Mission régionale d'autorité environnementale
Grand Est

**Avis délibéré sur le projet d'exploitation
du parc éolien Éole de la Pavelotte
à Nomécourt (52)
porté par la société ÉOLE DE LA PAVELOTTE SARL**

n°MRAe 2022APGE116

Nom du pétitionnaire	Société Éole de la Pavelotte SARL
Commune	Nomécourt
Département	Haute-Marne (52)
Objet de la demande	Demande d'autorisation environnementale de construire et d'exploiter un parc éolien de 3 aérogénérateurs et 1 poste de livraison.
Date de saisine de l'Autorité environnementale	01/08/22

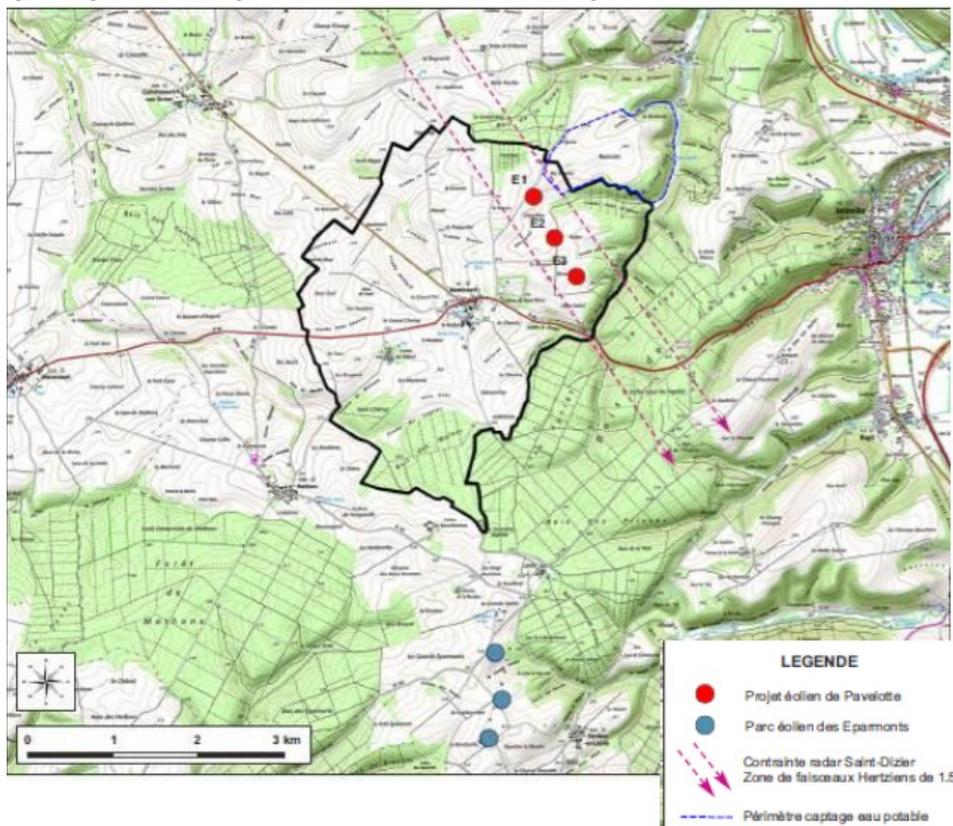
- ***déplacer les éoliennes E1 et E3 à plus de 200 m en bout de pale de toute lisière boisée ou haie ;***
- ***revoir son dossier sur l'impact résiduel du projet sur les espèces protégées et, le cas échéant, déposer une demande de dérogation au titre des espèces protégées, en application de l'article L.411-2 du code de l'environnement.***

À défaut de la prise en compte des recommandations précédentes, l'Ae recommande au préfet, au vu des caractéristiques des machines (gardes au sol de 24 m et diamètre des rotors de 126 m) de ne pas autoriser le projet tant que le pétitionnaire n'aura pas reconsidéré la localisation des aérogénérateurs E1 et E3.

Par ailleurs, l'Ae signale que les paysages naturels et bâtis de l'aire d'étude sont très sensibles et les atteintes encourues potentiellement très fortes. Les boisements à proximité et les mesures de réduction et d'accompagnement envisagées ne permettent pas d'atténuer complètement l'effet de hauteur des installations projetées.
